# 江东新区·椰青园S01地块

## 方案设计变更文本

2024.07

中国建筑西南设计研究院有限公司

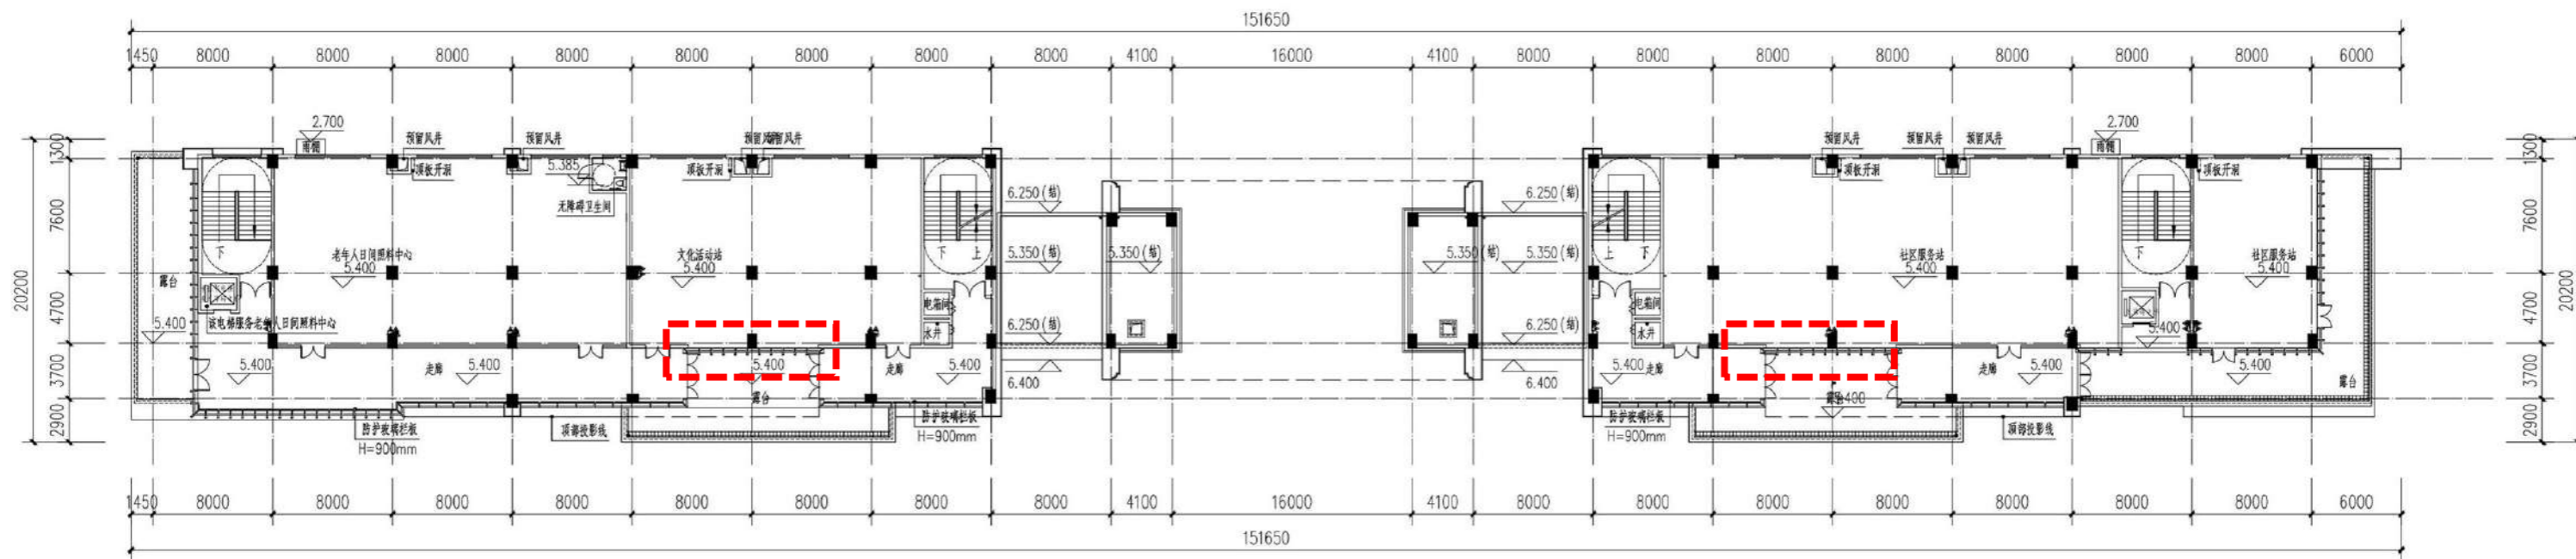
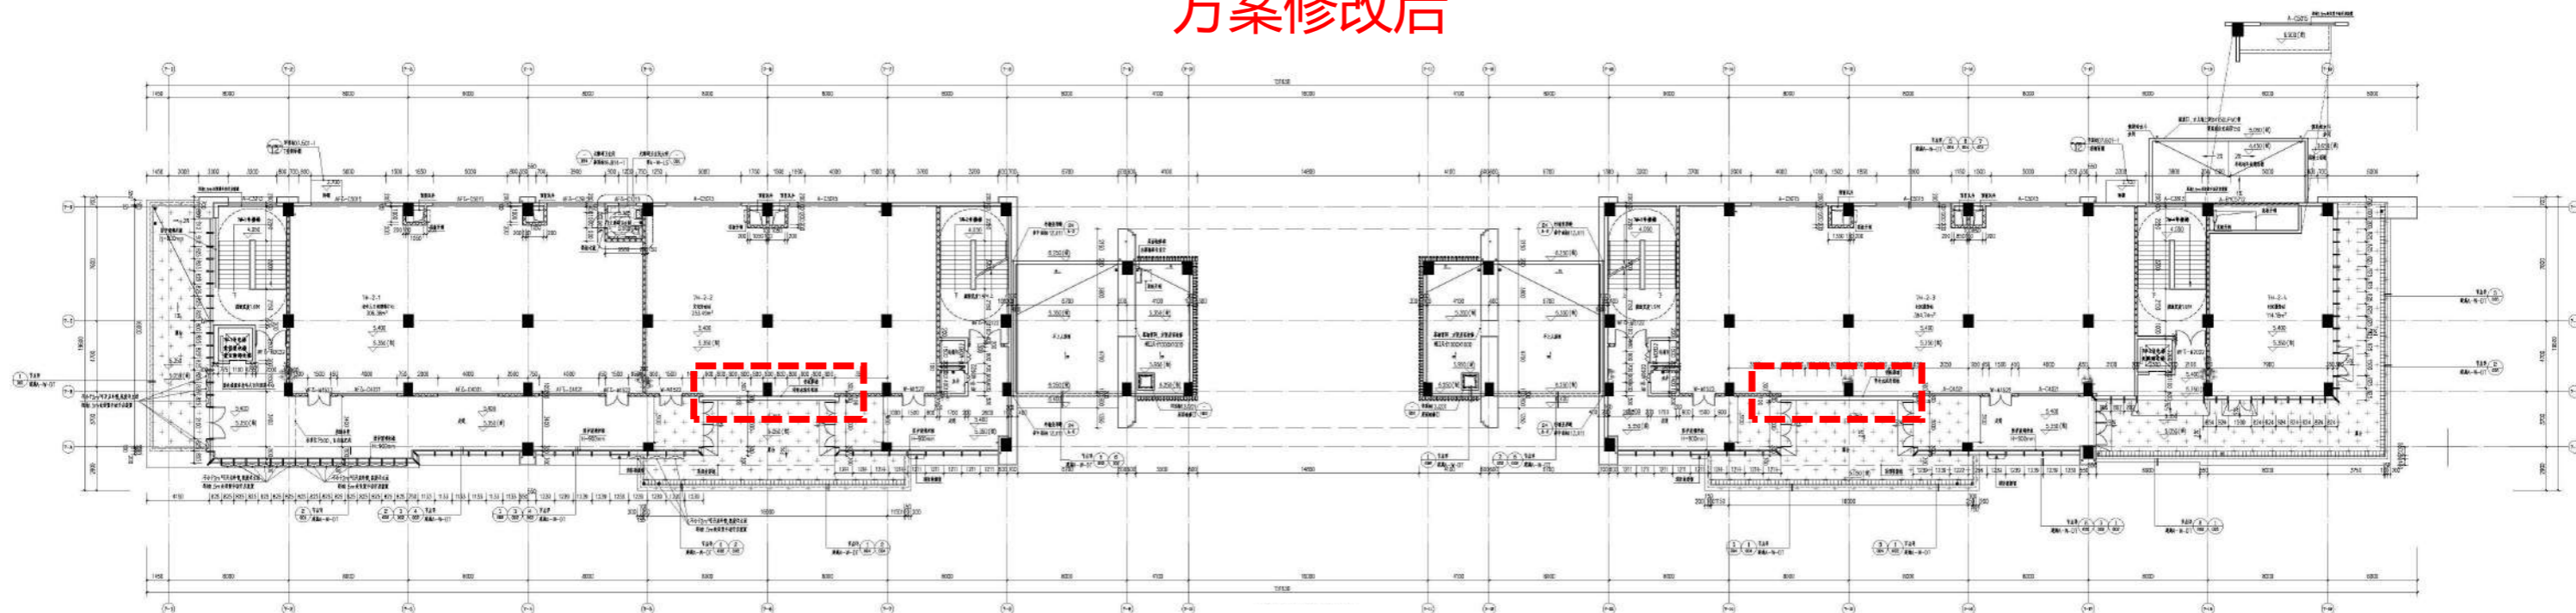
- 1. 玻璃幕墙改为铝板幕墙背衬水泥纤维板。

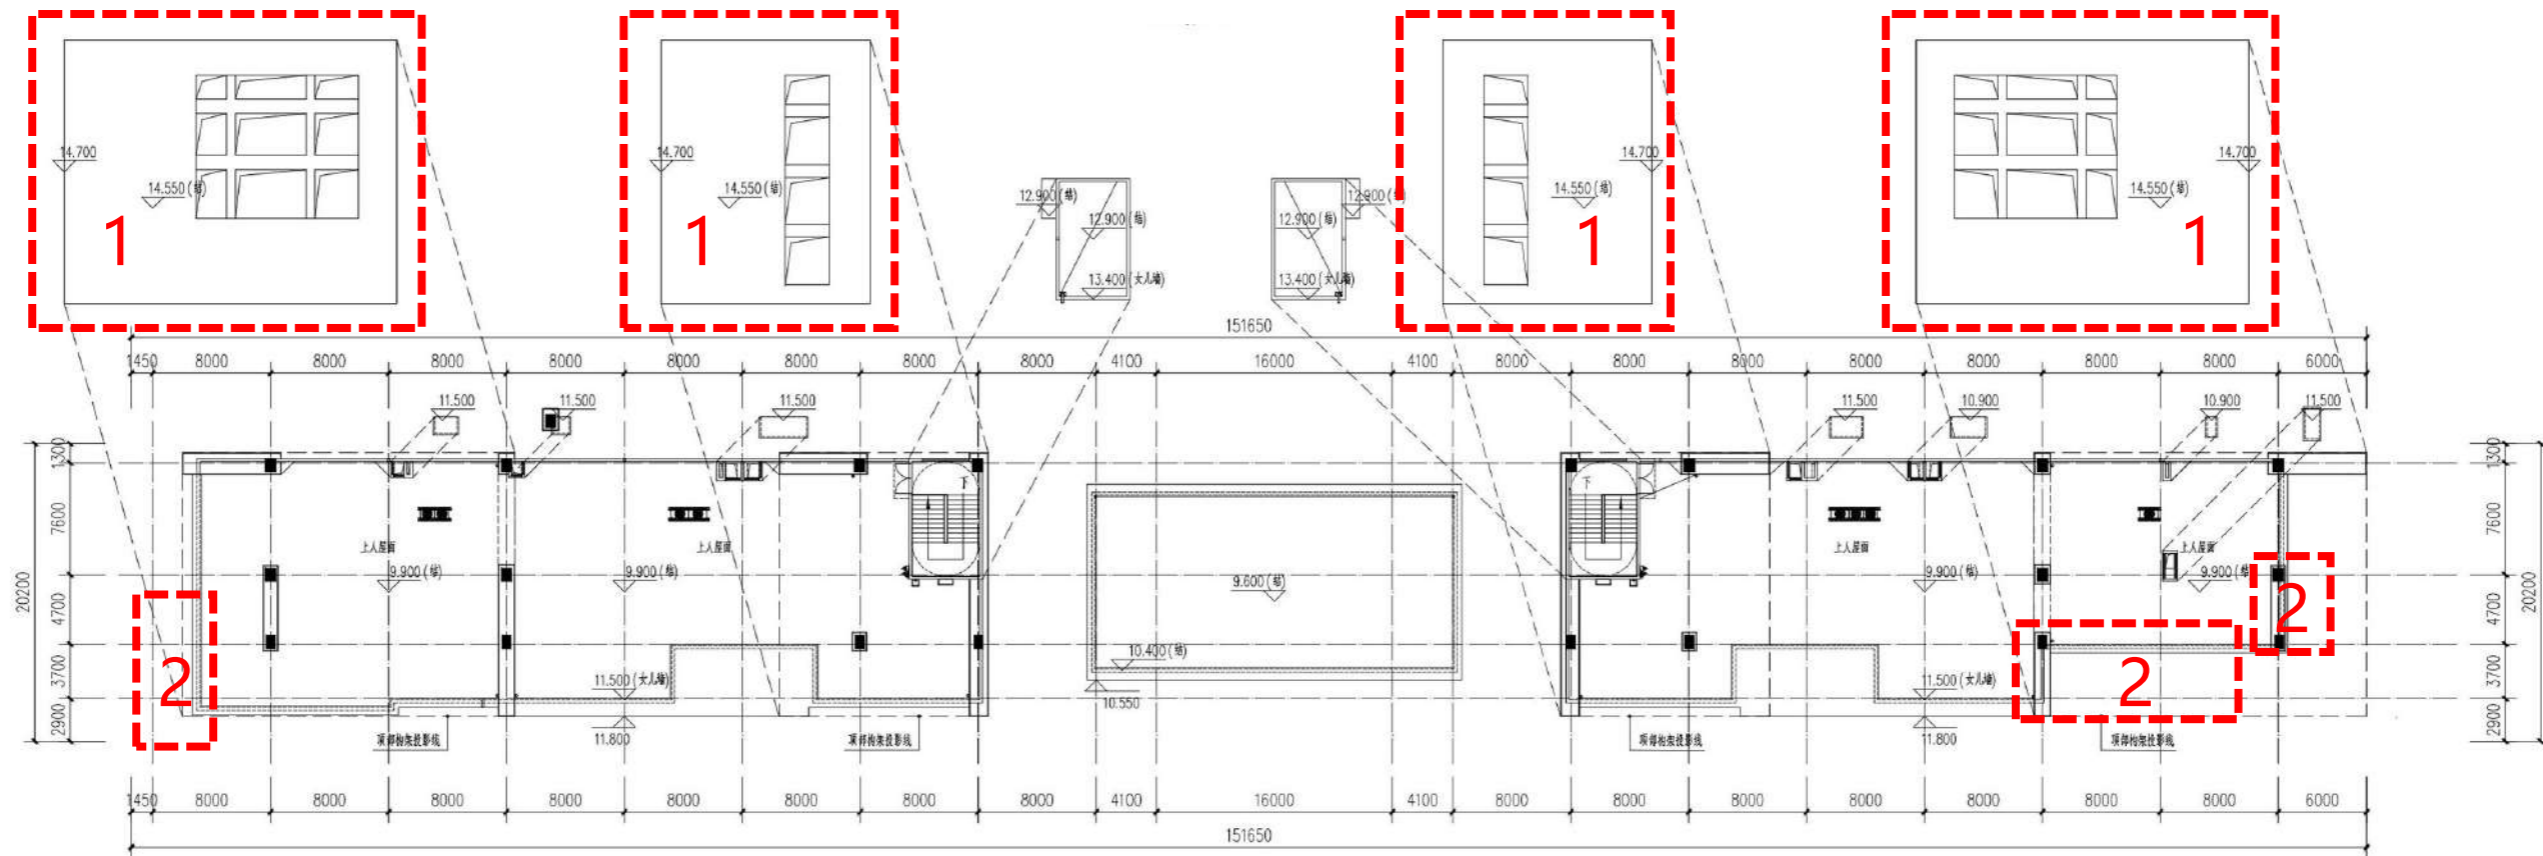
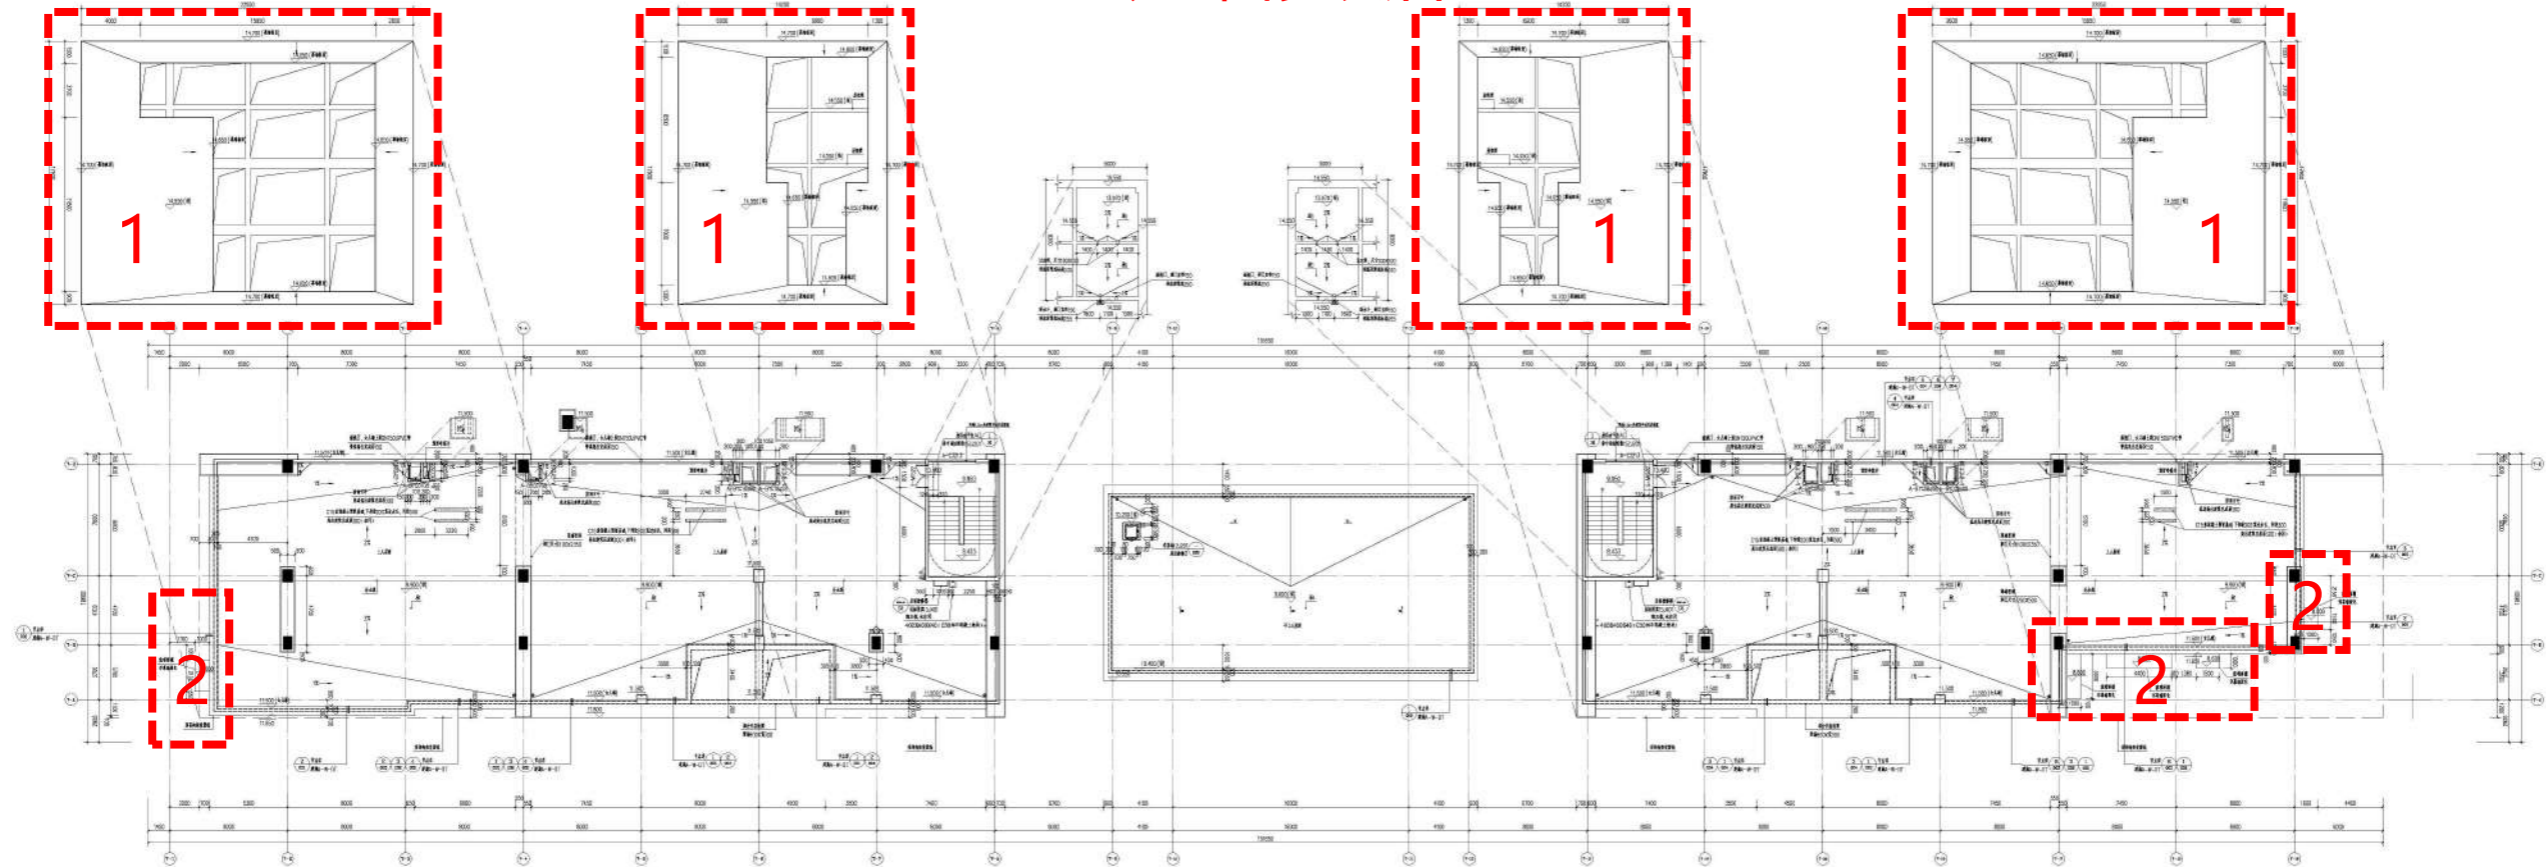
1. 屋顶构架中间区域局部取消铝板幕墙;

2. 二层室外平台出入口处增加玻璃雨棚。

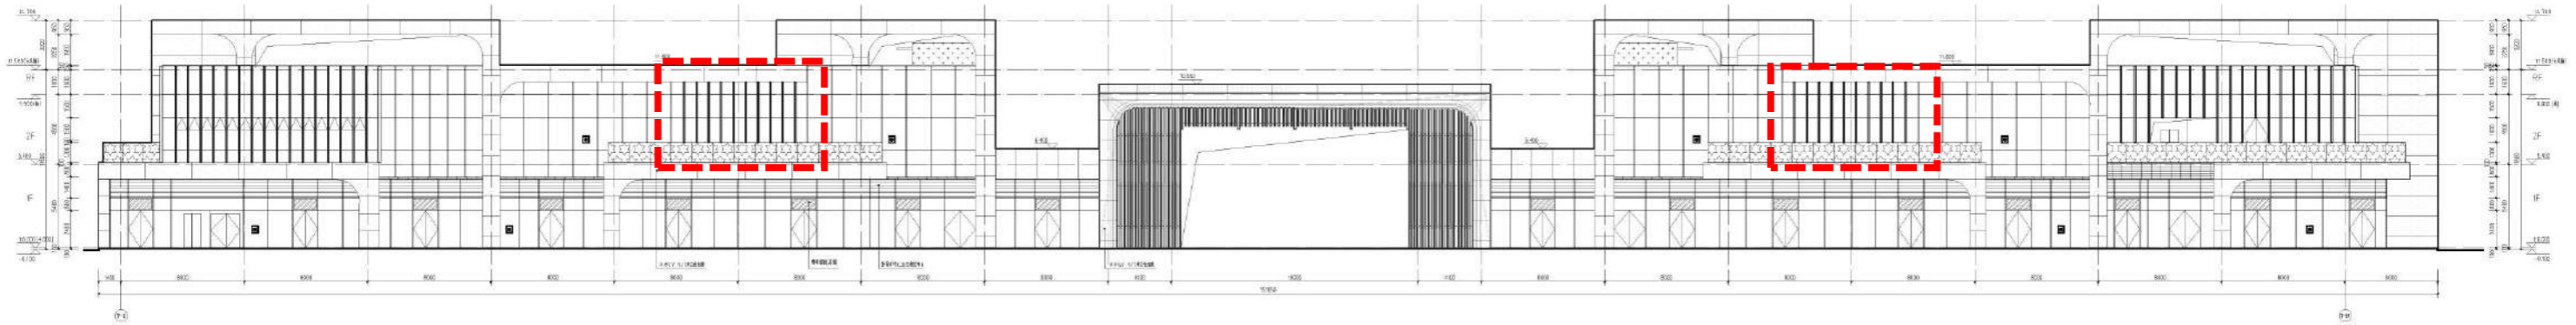
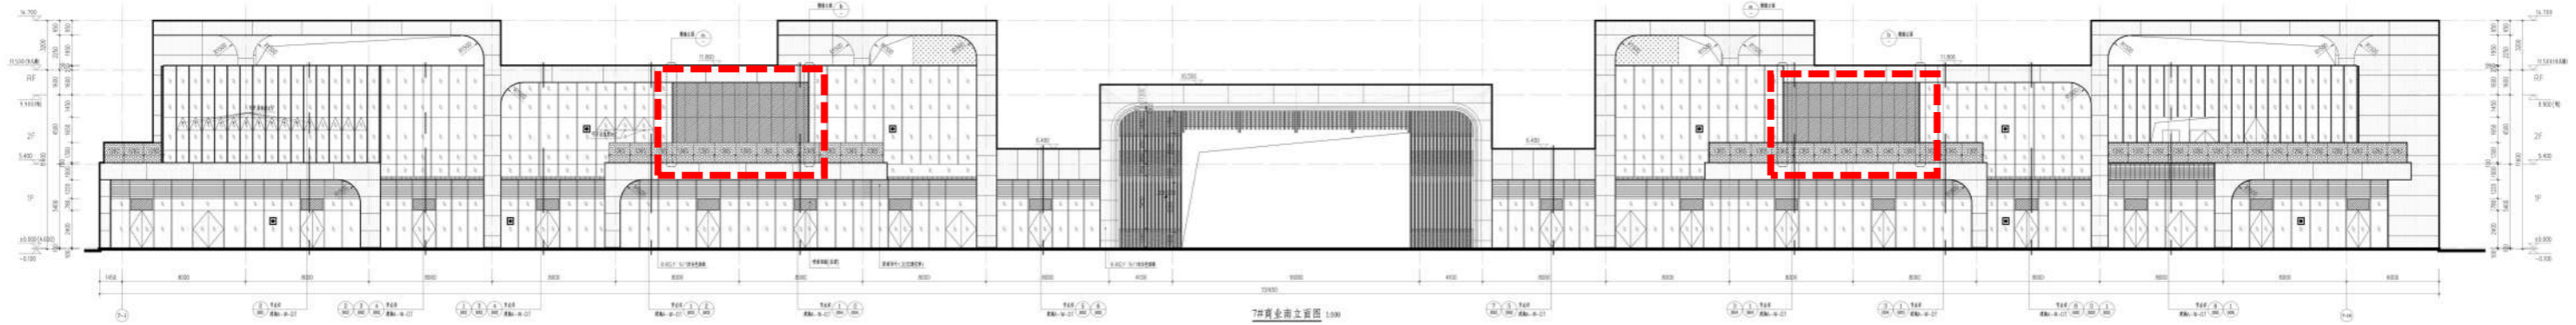
- 1. 原先玻璃幕墙改为铝板幕墙背衬水泥纤维板。
